*Oggetto:* [ID\_VIP: 8036] TORTONA, POZZOLO FORMIGARO E FRUGAROLO (AL) – Progetto di un impianto fotovoltaico, denominato "Tortona 2", di potenza pari a 60 MW, comprensivo alle relative opere di connessione alla RTN.

Richiesta di chiarimenti e integrazioni alla documentazione di progetto.

DESCRIZIONE: TORTONA - FRUGAROLO - POZZOLO FORMIGARO - [ BOSCO MARENGO] (AL)  
**Progetto di un impianto agrovoltaiico denominato "Tortona 2" di potenza pari a 60 MW e potenza AC pari a 50 MW, comprensivo delle relative opere di connessione alla RTN**  
Proponente: Margisolar Energy S.r.l.

Estratto da Allegati grafici\_SIA- tav. 11- PPR tav.P4

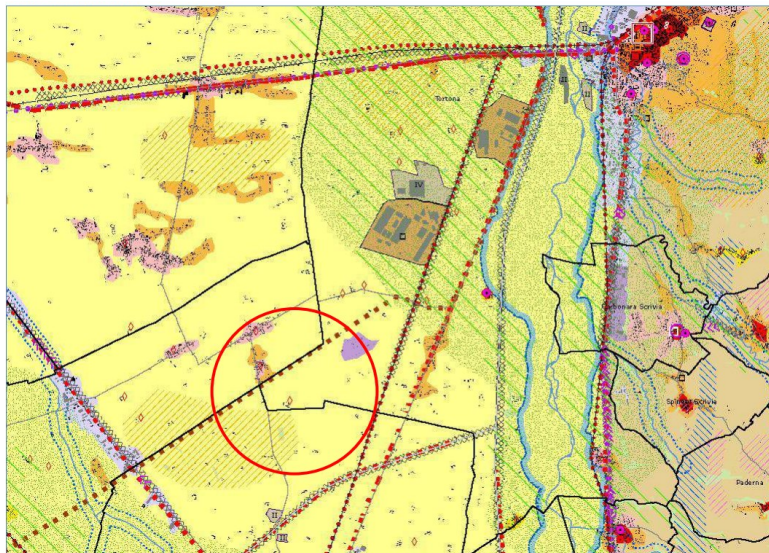
2.1.a. Si rileva che l'analisi condotta all'interno dello Studio di Impatto Ambientale non contempla alcun richiamo, sia in termini generali che con riferimento alle componenti paesaggistiche coinvolte, alle Norme di Attuazione del Piano Paesaggistico Regionale, rimandando inoltre, nel corrispondente allegato grafico (Allegati grafici SIA- Estratto del PPR Tavola P4) ad una individuazione generica dell'area di intervento, che pur ne evidenzia la sovrapposizione con numerosi *Sistemi di testimonianze storiche del territorio rurale*, senza peraltro contemplare l'esteso sviluppo dei sottoimpianti.

- Si osserva inoltre che per quanto attiene l'analisi, nell'ambito dello Studio di Impatto Ambientale, degli "impatti potenziali" relativi al tema del "paesaggio e intervisibilità" (SIA, cap.6.6.11, p.135), si conclude che "L'analisi dell'impatto visivo evidenzia come le caratteristiche morfologiche del territorio, essenzialmente pianeggiante non permettono una percezione estetica dell'intervento e, quindi, l'impatto risulta essere limitato", senza tuttavia che questo sia esaminato alla luce delle componenti paesaggistiche rilevate dal PPR;
